質 疑 回 答 書 (1/4)

平成22年 7月 5日

契約件名：起工第11号二日市中学校校舎改築建築工事

株式会社 内藤建築事務所		工事名	二日市中学校校舎改築工事		整理番号	図名	
福岡市博多区博多駅前1-14-16 管理建築士 菅 忠昭 (一級建築士登録170367) 一級建築士事務所 福岡県知事登録 第1-12326号		図名	本館棟 配置図 (仮設計画)	縮尺	1/500	設計日	2010.03.23
							仮設

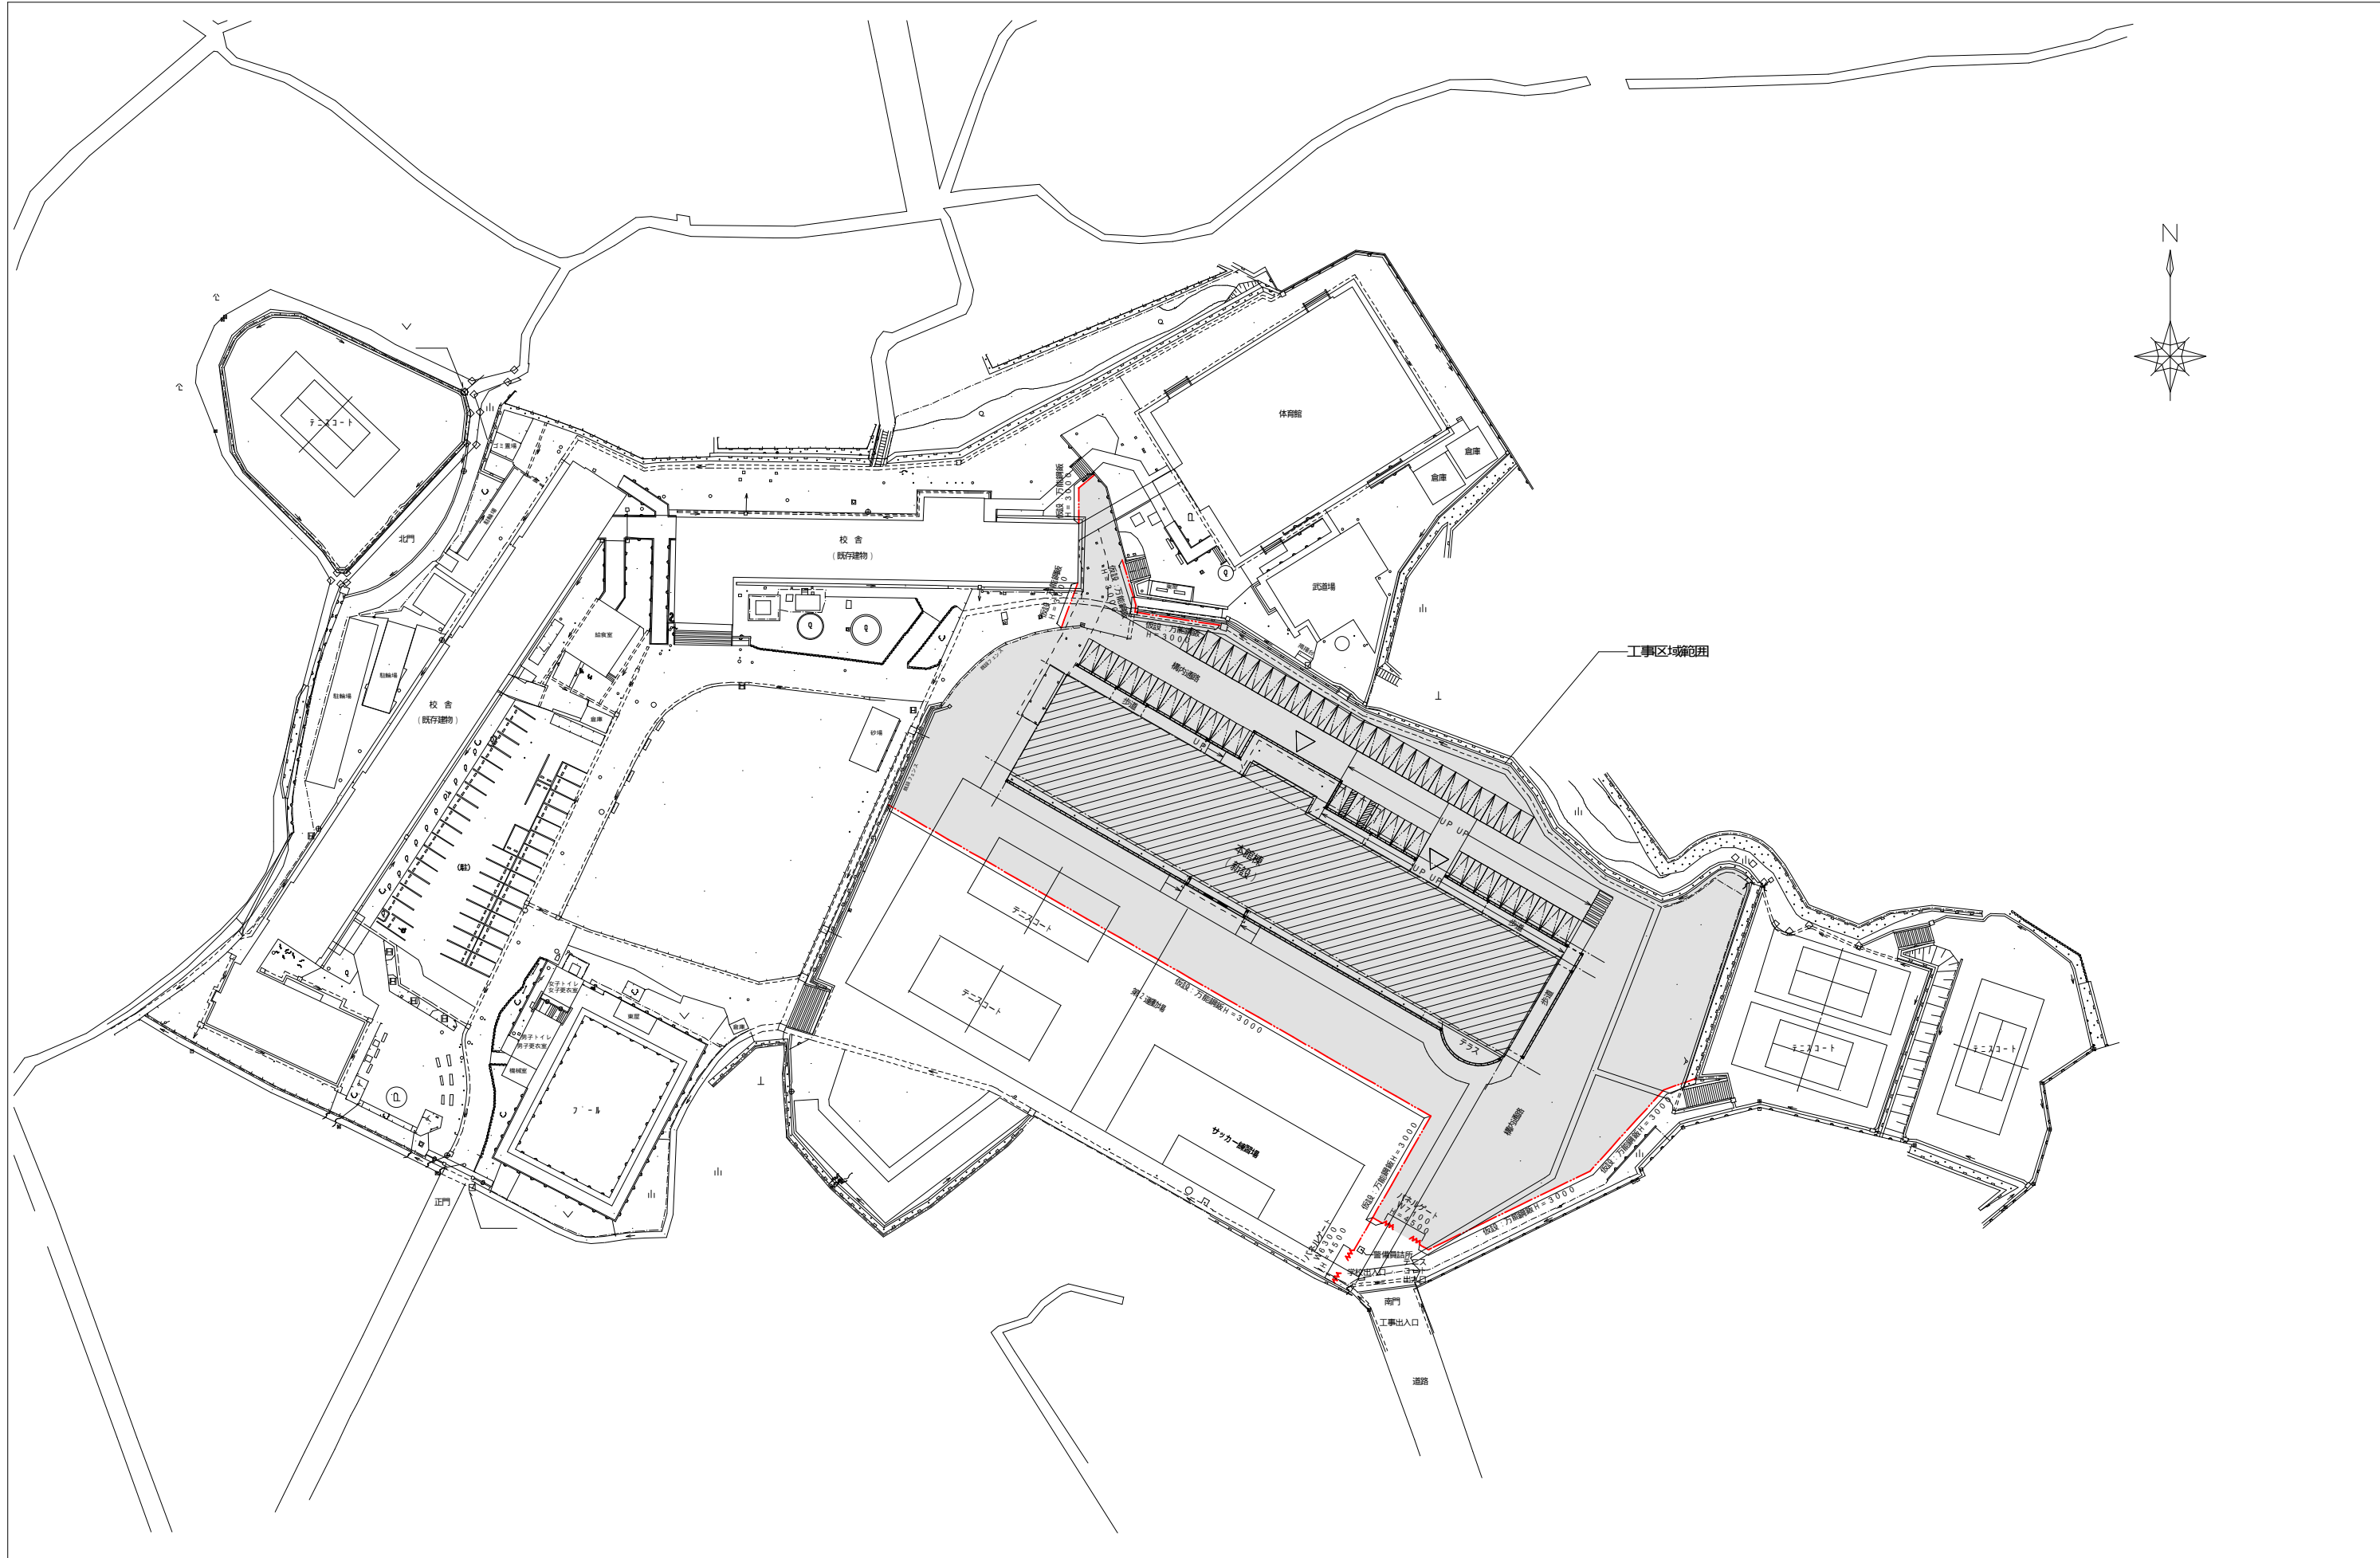
番号	図面・仕様書等番号	質 疑 事 項	回答内容
1	図 面 番 号 A-01	仮設工事において、指定仮設は有るでしょうか。有る場合は図面等にて御指示下さい。	指定仮設あり。 別紙（仮設計画図）を参照のこと。
2	図 面 番 号 A-01	参考数量書の積上げ共通費に万能鋼板 H3000 が 228m との記載がありますが、施工範囲を御指示下さい。	別紙（仮設計画図）を参照のこと。
3	図 面 番 号 A-01	仮設用万能板外柵設置範囲ですが、第2運動場との区切りとテニスコートへの安全通路の区切りに設置と考えてよろしいでしょうか。	別紙（仮設計画図）を参照のこと。 テニスコートは、工事期間中も生徒が利用するため、安全に十分注意をする。
4	図 面 番 号 A-01	仮設工事において、監理事務所の規模を御指示下さい。	監理事務所の規模は、30㎡程度とする。
5	図 面 番 号 A-01	敷地内にて、工事用の仮設事務所及び監理事務所等は設置可能と考えて宜しいでしょうか。御指示下さい。	工事区域範囲内において設置する。 別紙（仮設計画図）を参照のこと。
6	図 面 番 号 A-01	根切土の場外処分先をご指示ください。	残土場外処分先の指定なし。

番号	図面・仕様書等番号	質疑事項	回答内容
14		資材の搬出入等すべての工事関係車両の工事用出入口として、南門を使用できると考えて宜しいでしょうか。	南門を工事用出入口とする。 ただし、生徒の登校・下校時は、通学路として利用ため、使用時間等の制約をおこなう場合あり。 別紙（仮設計画図）を参照のこと。
15		新設本館棟の東面に既存のテニスコートがありますが、工事中は使用不可と考える宜しいですか。	工事期間中においても、テニスコートは使用する。
16		敷地内に、工事関係車両は駐車可能と考える宜しいでしょうか。	工事区域範囲内において駐車可能。 別紙（仮設計画図）を参照のこと。
17		新設本館棟の北側及び南側を、工事用のスペースとして使用したいのですが、使用可能なスペースを御指示願います。	工事区域範囲内において使用可能。 別紙（仮設計画図）を参照のこと。
18		工事敷地範囲は、外構工事範囲全て使用できると考えてよろしいでしょうか。	工事敷地範囲は工事区域範囲内としすべて使用可能。 別紙（仮設計画図）を参照のこと。
19		埋戻し土が特記仕様書(その1)及び構造設計標準図で、根切り発生土の良質土になっています。 土の仮置き場所は敷地西面のキューピクル周囲のアスファルト舗装・仮舗装部分(外構図 凡例の A・I)等に置けると解して宜しいでしょうか。 置けない場合は、仮置き場等の御指示をお願いします。	既存のプールに隣接してあるキューピクル付近の学校敷地西面は、本工事では利用することはできない。 なお、工事区域範囲内において、仮置き場等は設置すること。
